**STUDIO PRELIMINARE AMBIENTALE  
INTEGRAZIONI  
RICHIESTE CON NOTA  
N° Prot. Gen. 2025/0029522  
PROVINCIA DI VICENZA  
Relazione con Parti Oscure**

**COELSANUS INDUSTRIA CONSERVE SPA**  
**Via Cà Berta, 1**  
**36040 Sossano (Vicenza)**

**Impianto di depurazione reflui produttivi**  
**Verifica di Assoggettabilità alla V.I.A.**

**Luglio 2025**

**Figura 1: Estratti tavole 2.1 e 2.2 PTA**

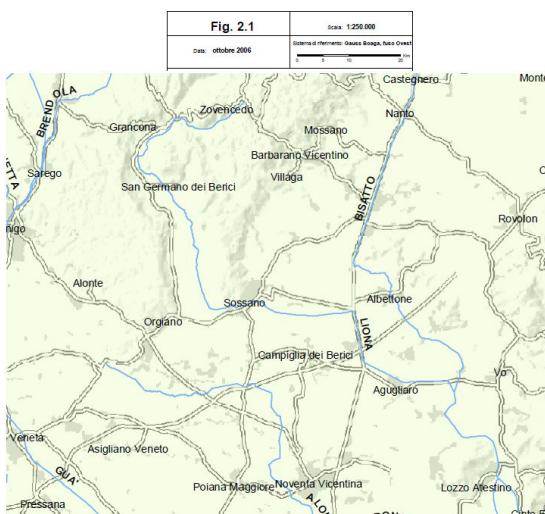
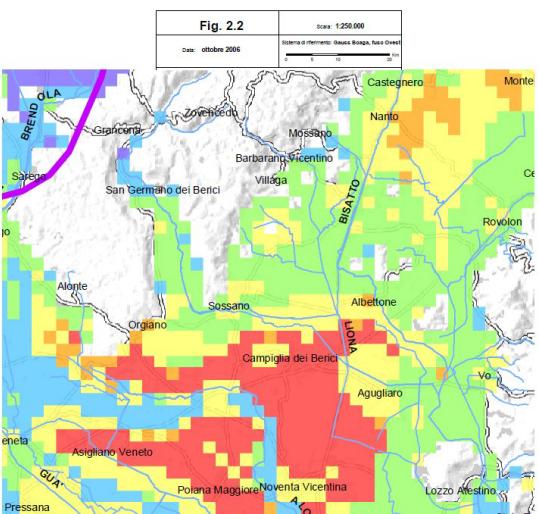
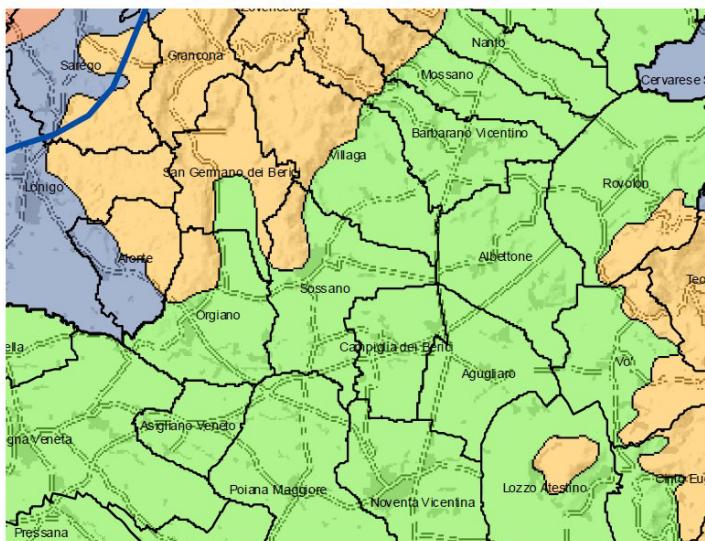
*Per quel che riguarda gli strumenti di Pianificazione Settoriale, non si ravvisano nella documentazione le cartografie del Piano di Tutela delle Acque (PTA) e la zonizzazione, approvata con DGRV 1855/2011e in vigore dal 1° gennaio 2021, del Piano Regionale di Tutela e Risanamento dell'Atmosfera (PRTRA).*

*Si chiede pertanto di aggiornare la documentazione con le cartografie indicate e di metterle in relazione con le componenti analizzate nel paragrafo identificato come "COMPONENTI DELL'AMBIENTE (Quadro Ambientale)".*

Il primo estratto raggruppa le tavole 2.1 e 2.2 del PTA che descrivono, rispettivamente, la sensibilità dei corpi idrici e la vulnerabilità della falda freatica.

L'estratto della tavola 2.1 non evidenzia particolari sensibilità dei corpi idrici della zona; in relazione al progetto proposto, si può affermare che il recettore dello scarico del depuratore di Coelsanus I.C. S.p.A. è lo scolo Frassenella e non rientra tra i corpi idrici sensibili elencati nella tavola 2.1 del PTA.

L'estratto della tavola 2.2, invece, evidenzia che la vulnerabilità della falda freatica risulta media e alta nell'area di Sossano; in relazione al progetto proposto, si può affermare che il recettore dello scarico del depuratore di Coelsanus I.C. S.p.A. è lo scolo Frassenella, corso d'acqua superficiale a regime perenne e tutte le acque reflue industriali, nonché le acque di prima pioggia delle aree afferenti al depuratore, sono convogliate allo stesso e trattate prima dello scarico.

**Figura 5: Estratto PGA 2021 (webgis 24 luglio 2025)**

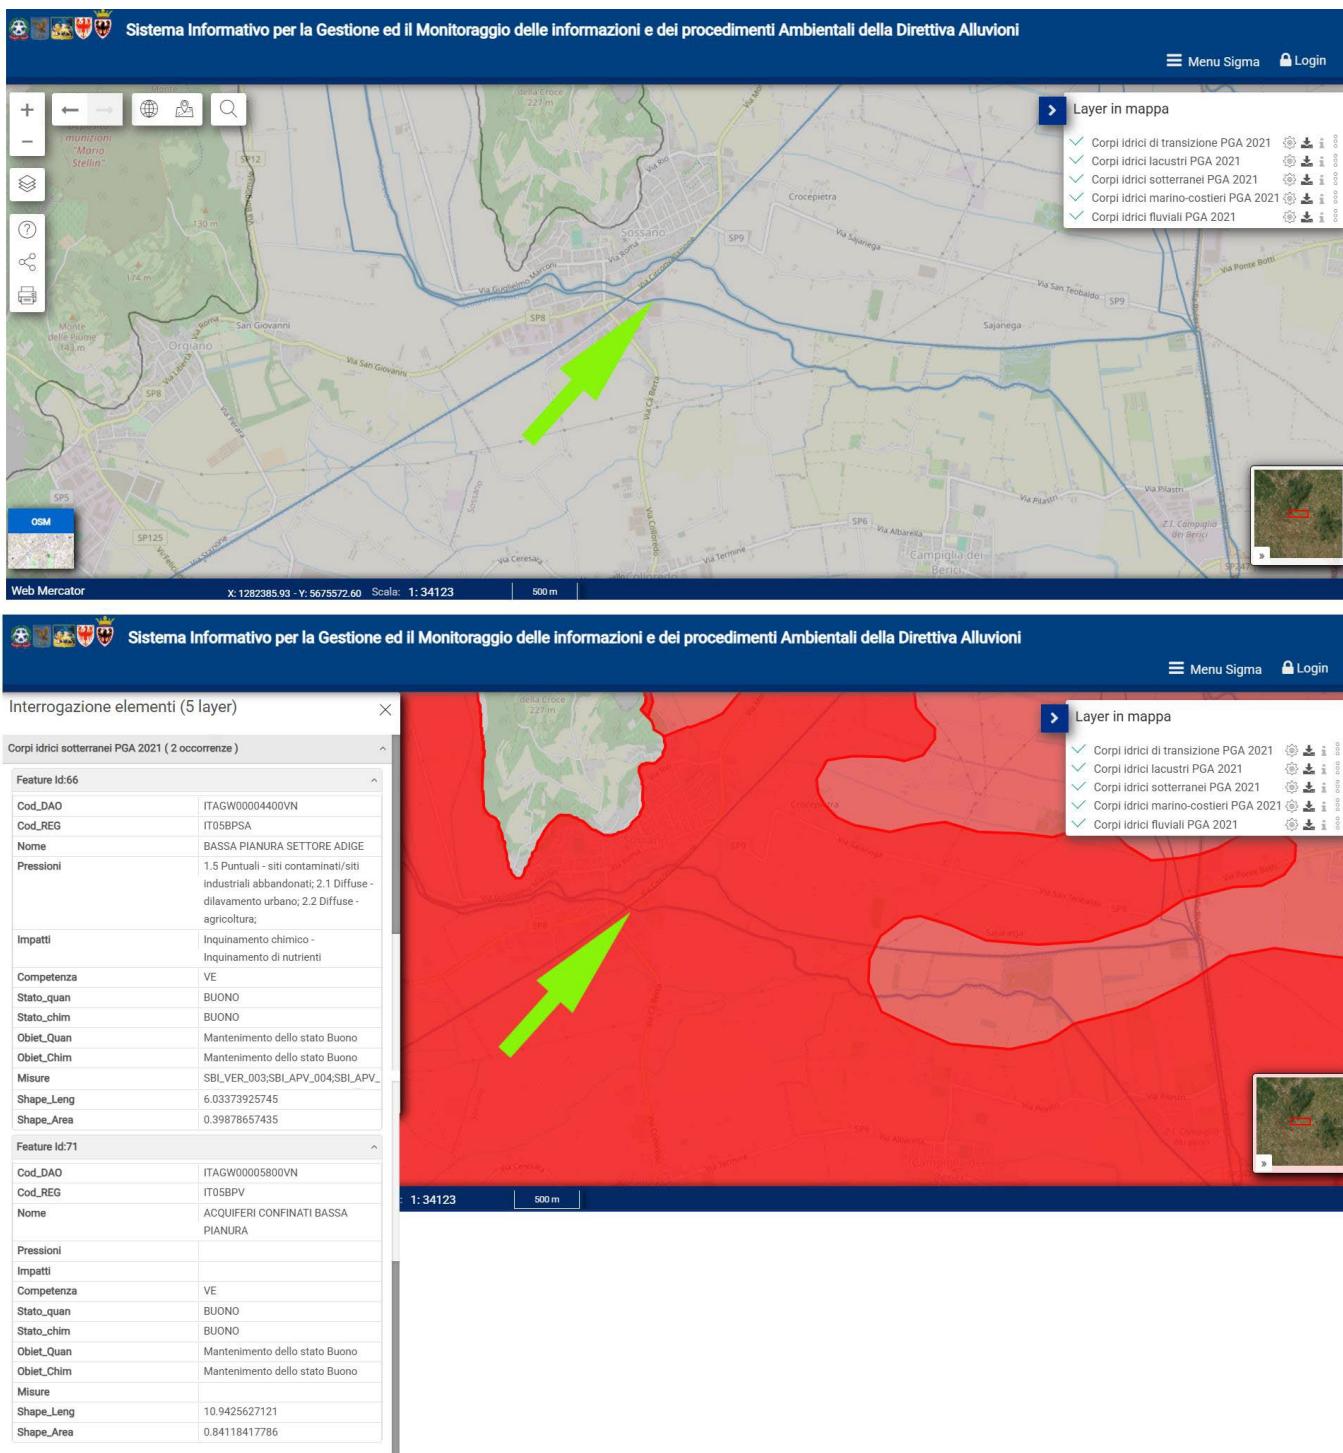
*Nel quadro programmatico di cui al capitolo 4 dello Studio Preliminare Ambientale non è menzionato -né considerato ai fini della valutazione di coerenza – il sopra citato Piano di Gestione delle Acque del distretto delle Alpi Orientali, che rappresenta, ai sensi del D.Lgs. n. 152/2006 e ss.mm.ii., piano stralcio del Piano di Bacino distrettuale e strumento di riferimento in materia di governo della risorsa idrica a scala di distretto idrografico.*

La committente è inserita nell'ambito della bassa pianura vicentina, caratterizzata dagli acquiferi confinati tipici della struttura del sottosuolo denominati "bassa pianura settore Adige" e caratterizzati da uno stato chimico e quantitativo BUONO.

L'interazione tra il depuratore di Coelsanus I.C. S.p.A. e i corpi idrici tutelati dal PGA è circoscritta allo scarico dello stesso e allo spandimento dei fanghi derivati dalla sua gestione: in base a quanto espresso nello S.P.A. e nelle varie relazioni di approfondimento, **si conferma la conformità dello scarico e l'assenza di criticità significative**, come evidenziato anche dal commento pervenuto dal Distretto Alpi Orientali.

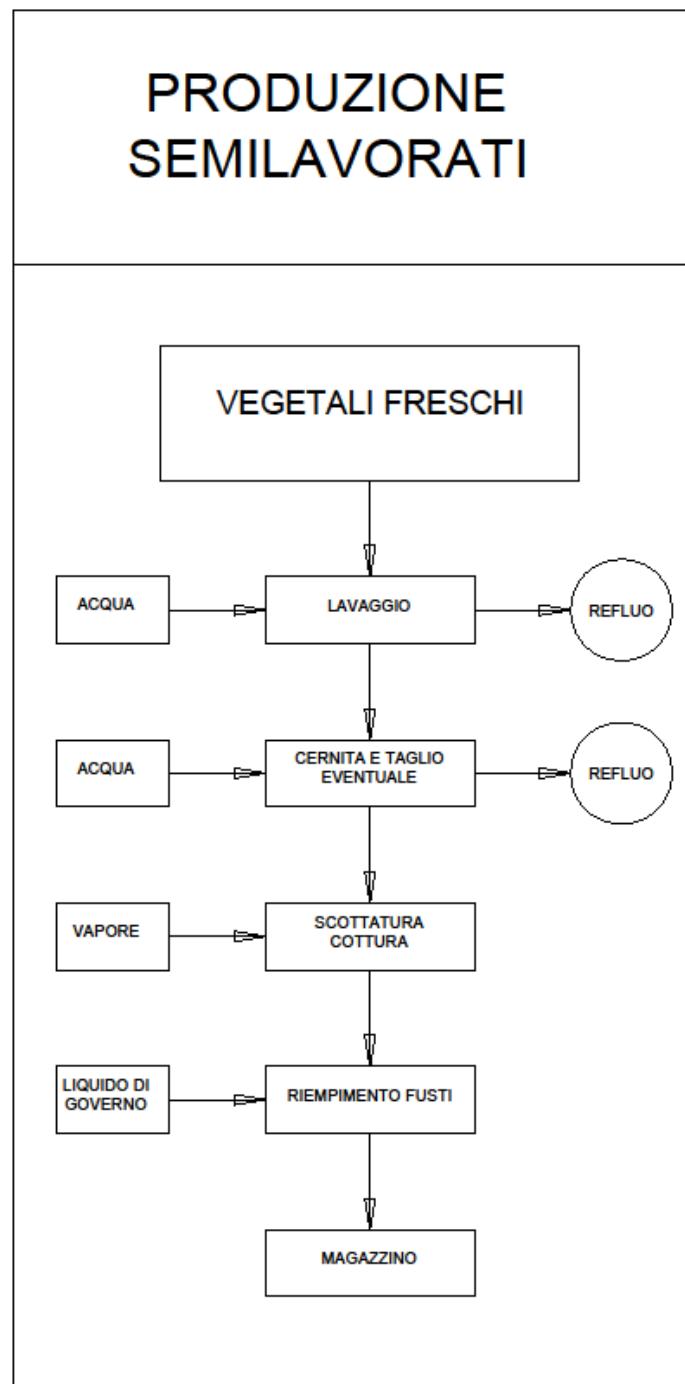
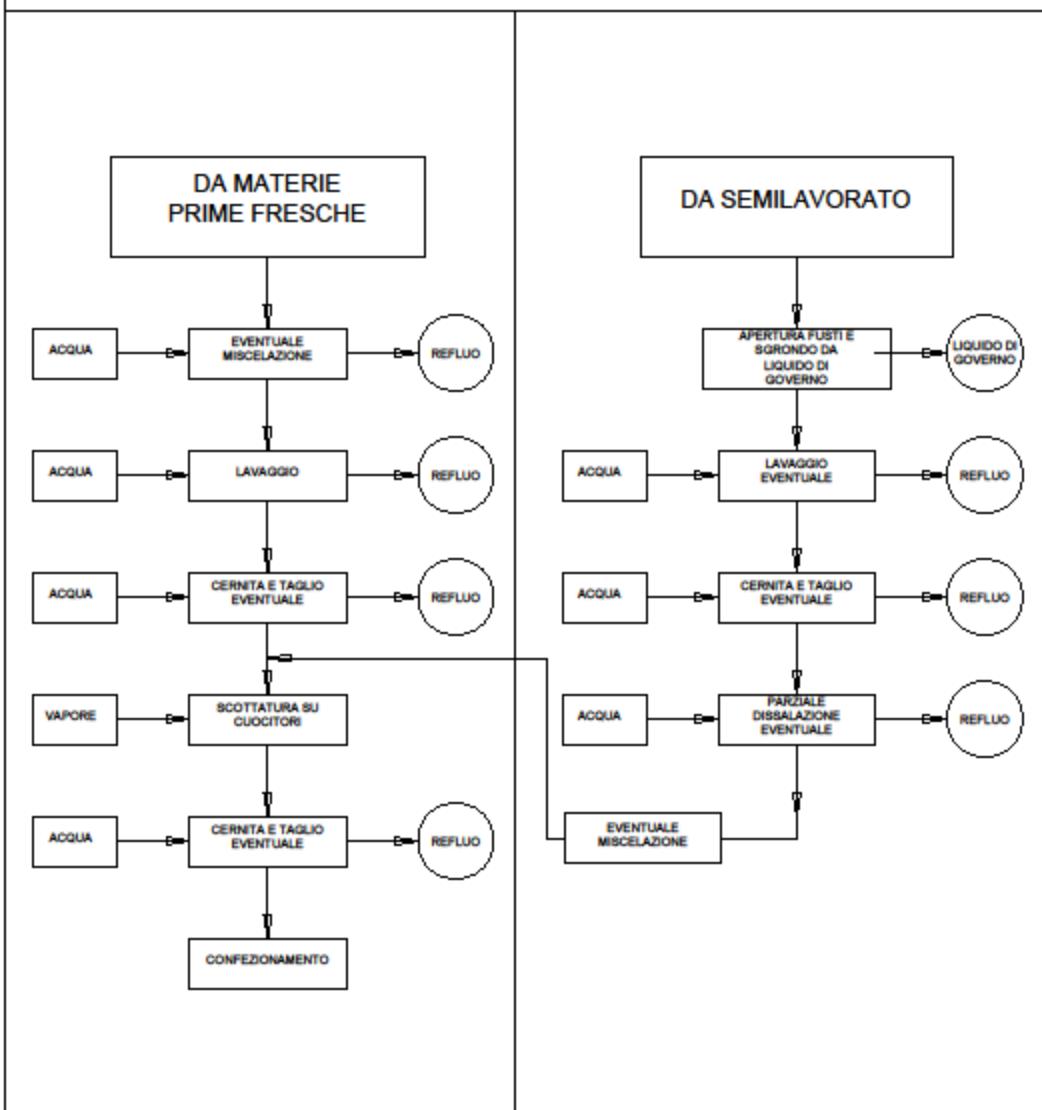
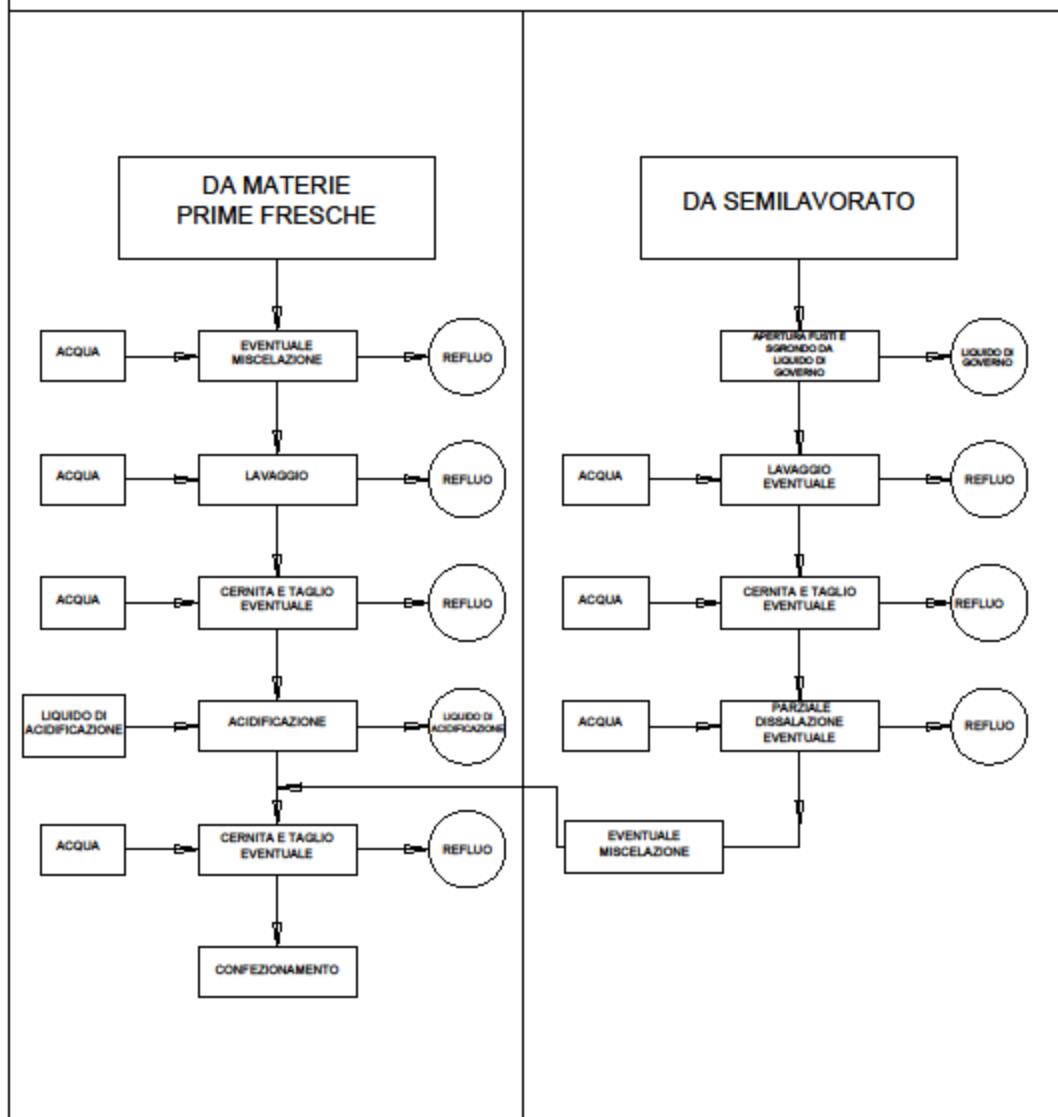
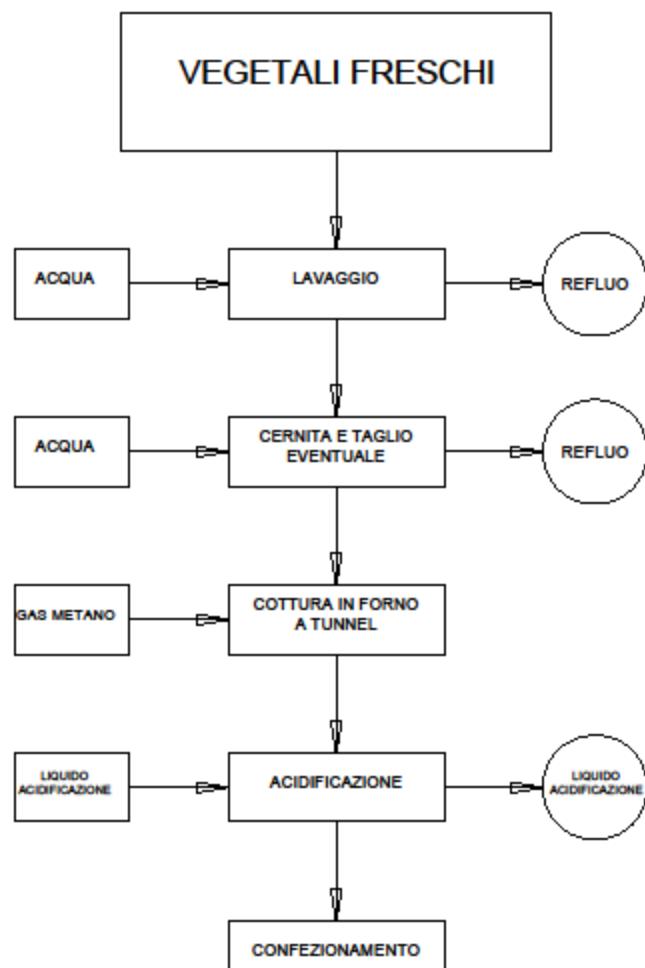
c) definizione, tramite flow chart, dei diversi flussi di processo che si realizzano nello stabilimento (cipolle, cetrioli, sughi, ecc.);

I processi caratterizzanti che si svolgono in azienda non sono suddivisi per singolo vegetale, ma piuttosto per modalità di produzione, dal momento che vegetali diversi possono essere sottoposti alle stesse fasi di lavorazione.

Sono riportati nel seguito, le flow chart dei principali processi di produzione sopra elencati.
